北海道本州間連系設備（日本海ルート）に係る 広域系統整備計画の予備評価について①

2026年5月22日
広域系統整備委員会事務局

- 北海道本州間連系設備（日本海ルート）に係る広域系統整備計画（以下、本整備計画という。）については、有資格事業者（北海道電力NW、東北電力NW、東京電力PG、電源開発送変電NW）にて、実施案の検討が進められている。
- 当初は2025年12月26日を実施案の提出期限としていたが、資金調達に向けた課題をはじめとする、複数の課題に対する検討に要する期間を考慮し、提出期限を1年延長しつつ、有資格事業者より技術検討の結果を取りまとめた「技術検討報告書」の提出を受け、実施案評価に準じて予備評価を行うこととした。
- 実施案が提出された際には、本委員会において最終的な審議を行うことから、本日は、技術検討報告書に記載された対策工事の概要及びこれまでの予備評価結果の概要をご説明し、その内容についてご議論いただきたい。なお、予備評価については、今後も継続して行う予定としており、その内容は別途ご議論いただきたい。

【多端子構成】

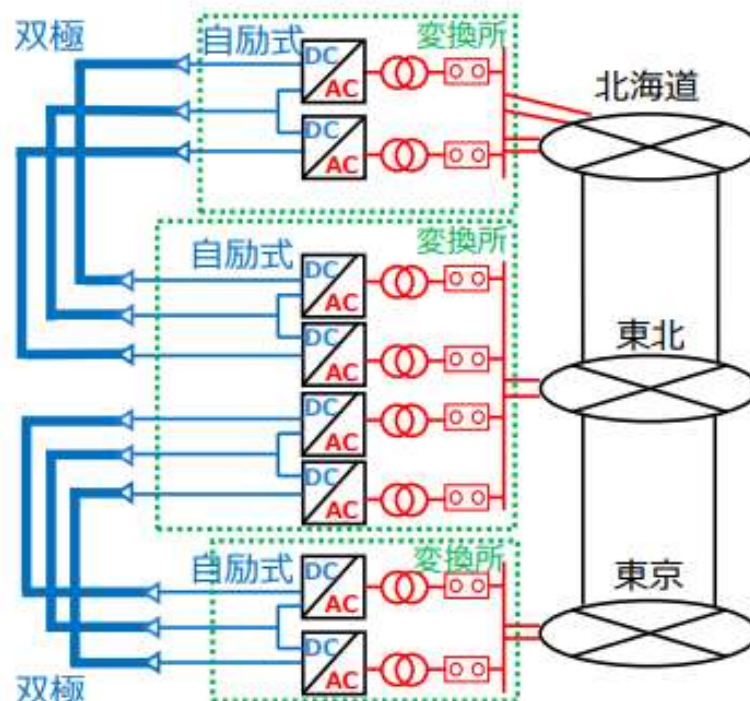
- 直流系統の構成については、極構成及び交直変換方式は基本要件どおり双極・自励式である一方、端子構成は基本要件の2端子シリーズ構成とは異なる多端子構成（直流遮断器なし）が提案された。

2端子シリーズ構成（基本要件）	多端子構成（技術検討報告書）
直流系統構成		
特長	<ul style="list-style-type: none"> • 後志端～秋田端～新潟端まで、秋田エリア変換所の交流母線を介して、「後志端～秋田端」、「秋田端～新潟端」の2組の直流設備を接続する。 • 秋田端の交直変換装置は4台。 	<ul style="list-style-type: none"> • 後志端～秋田端～新潟端まで、秋田エリア変換所の直流母線を介して、1組の直流設備を接続する。 • 秋田端の交直変換装置は2台。

- 有資格事業者より、メーカー 3 社への確認結果として、メーカー間で見解に多少の濃淡はあるものの、**多端子構成については実現可能な見込みとの回答を全社から得た**という説明を受けた。
- また、基本要件の策定以降、海外において**自励式多端子構成の運転開始実績が出てきており**、現在建設中のプロジェクトも複数存在している。
- 以上を踏まえ、**技術的な不確実性は許容可能な水準まで低減していると考えられ、技術的には多端子構成の実現は可能と評価**。

- 多端子構成において、2端子シリーズ構成と同様に直流区間事故時の停止区間を限定化するためには、直流遮断器の設置が必要となる。
- しかし、有資格事業者からは、以下を踏まえて、**直流遮断器を設置しない構成**が提案された。
 - ✓ 雷撃等による事故を防ぐため、**直流区間は全区間ケーブル構成**としている。
 - ✓ **直流区間の事故は稀頻度と考えられる。**
- 全区間ケーブル構成とし、後述するように海底ケーブルは非埋設・非防護区間を設けないことにより**事故リスクを低減していることから、直流遮断器を設置しない構成を合理的と評価。**

● 北海道東北間HVDC事故直後の停止区間

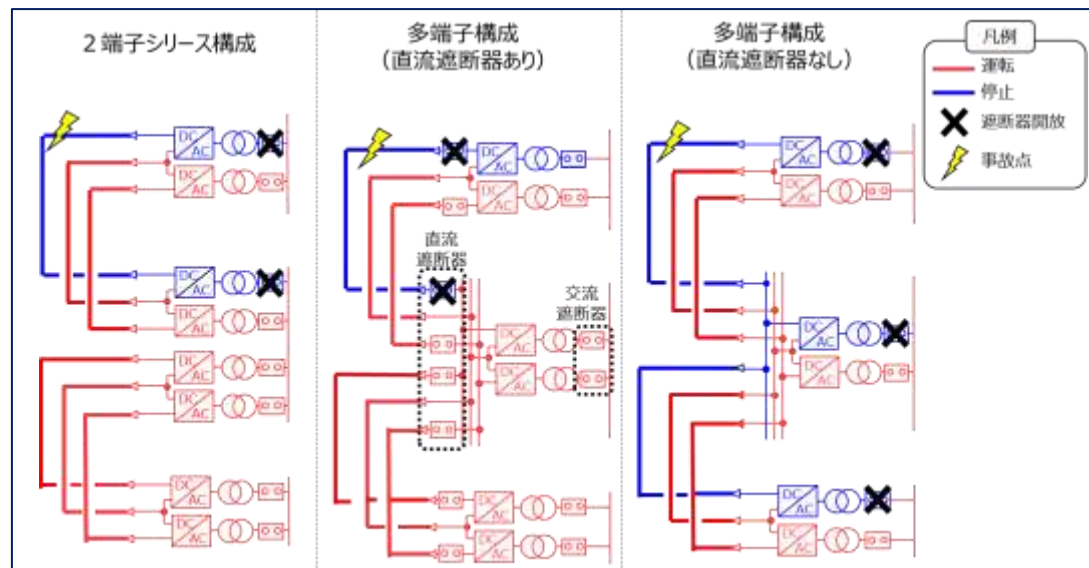
直流遮断器の設置有無による直流事故時の停止区間の違い及び事故リスク

今回の設備構成における直流事故時の停止範囲について

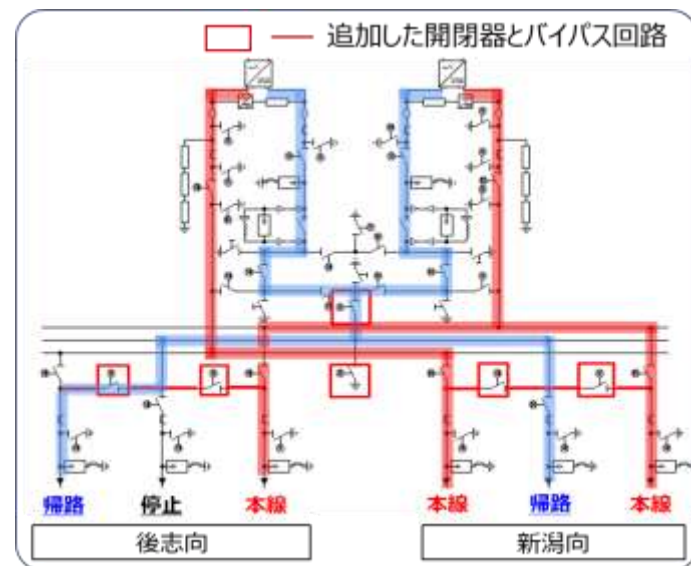
- 直流区間の事故は稀頻度と想定されるが、事故発生時における今回の多端子構成の応動・復旧は以下のとおりである。

- ✓ 北海道から東京までの全区間の事故極が停止。
- ✓ 開閉器により事故区間を切り離し、健全区間は双極運転を再開。

- ✓ 北海道から東京までの全区間の双極を緩停止。
- ✓ 開閉器により事故区間を切り離し、事故区間においては本線を帰線に切り替えて運転再開。健全区間は双極運転を再開。

- なお、有資格事業者からの当初提案では、帰線事故時に健全区間も単極で運転を再開する設備構成であったが、検証小委における議論により、健全区間は速やかに双極で運転再開できるよう、直流開閉器及びバイパス回路を追加することとした。

- 以上のとおり、多端子構成においても、本線事故・帰線事故いずれの場合も、開閉器による事故区間の切り離し及び回路構成の変更により、事故区間は単極運転、健全区間は双極運転が可能である。

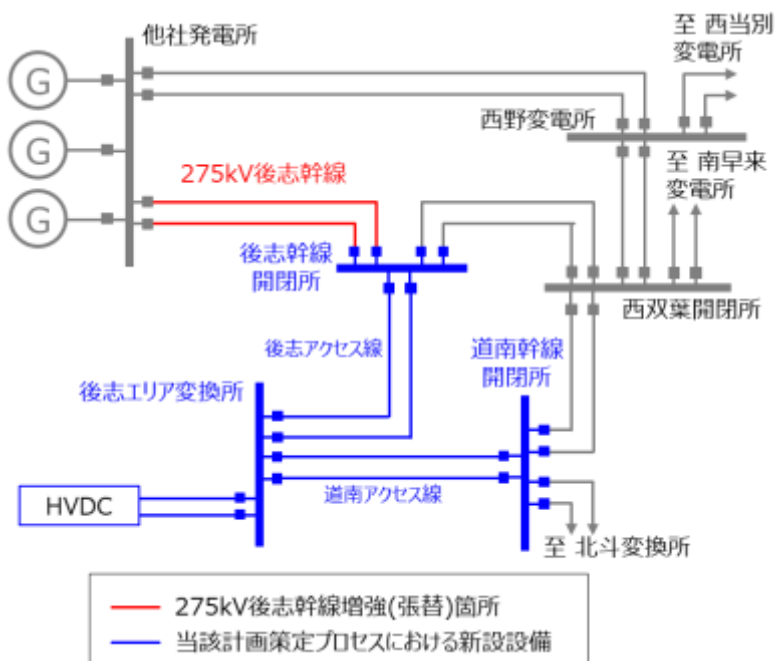
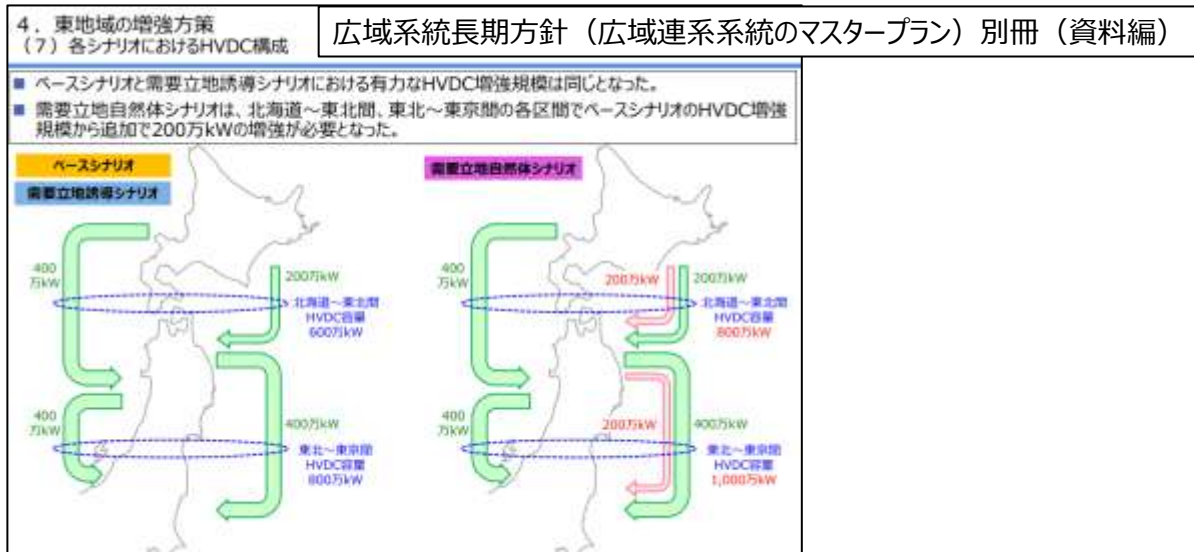
- 有資格事業者による熱容量面の検討の結果、**既設の275kV後志幹線において、1回線事故時に残回線の潮流が運用容量を超過するケースがあることが確認された。**
- 増強を行わずに対応する場合には、HVDCの運用容量を制約することが必要となる。制約の要否は北海道エリアの需給状況によるものの、HVDCの運用容量を最大で1,260MW程度まで低下させる必要がある見通しである。
- このため、HVDCを最大限活用する観点から、後志幹線を増強することが合理的と評価。なお、コストダウンの観点から、鉄塔建替が不要となるよう、低弛度のZTACIR※による電線張替を行う。

後志幹線増強	HVDC出力 (HVDC運用容量)	後志幹線潮流 (N-1時残回線潮流)	後志幹線運用容量
あり	2,000MW※1	1,830MW	2,020MW
	1,770MW※2	1,749MW	
なし	1,260MW程度	1,578MW	1,578MW

【参考】HVDC双極脱落時のシミュレーション波形

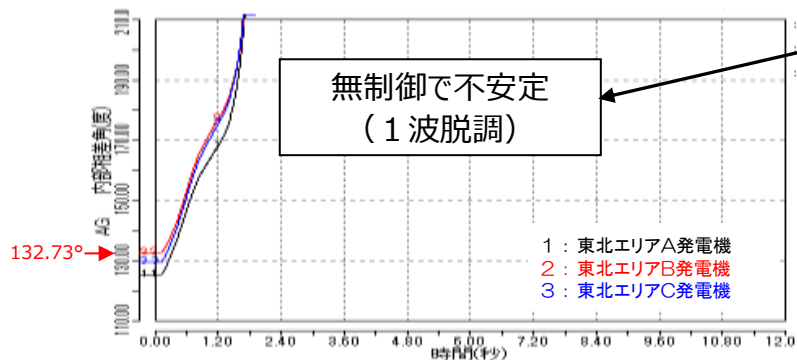
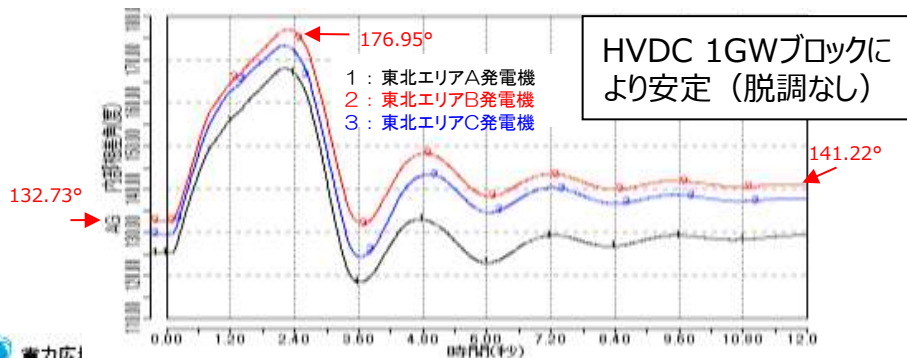
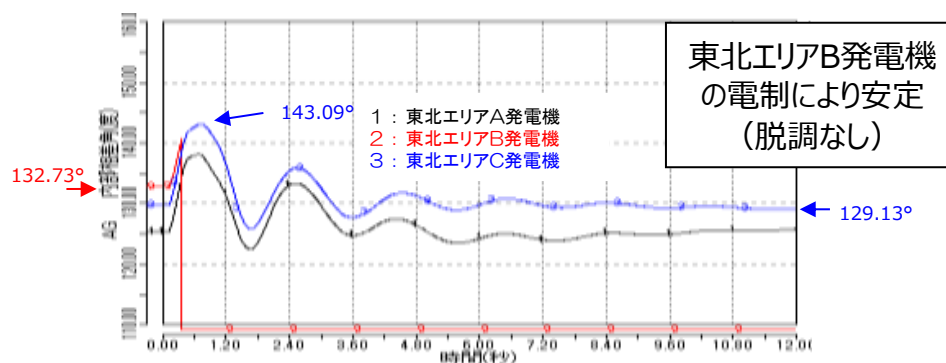
■ 東北・東京エリアにおいては、HVDCの双極脱落時に過渡安定度上の課題が確認されたが、HVDCの単極ブロック（1,000MW）または発電機電制により、安定化可能であることを確認した。

安定化制御内容	安定or不安定	備考
① なし（無制御）	不安定	✓ 無制御では、東北エリアの主要な発電機が1波脱調となり、全系脱調に至る。
② HVDCブロック（1,000MW）（単極ブロックを想定）	安定	✓ 当該の制御で、安定度・電圧・過負荷ともに問題なし。
③ 東北エリア内電源1台を電制

- ✓ 1波脱調であり、脱調回避のため、高速な制御が必要
- ✓ HVDCブロック（単極の1,000MWを想定）または、東北エリア内の電制により、安定化可能（脱調回避）
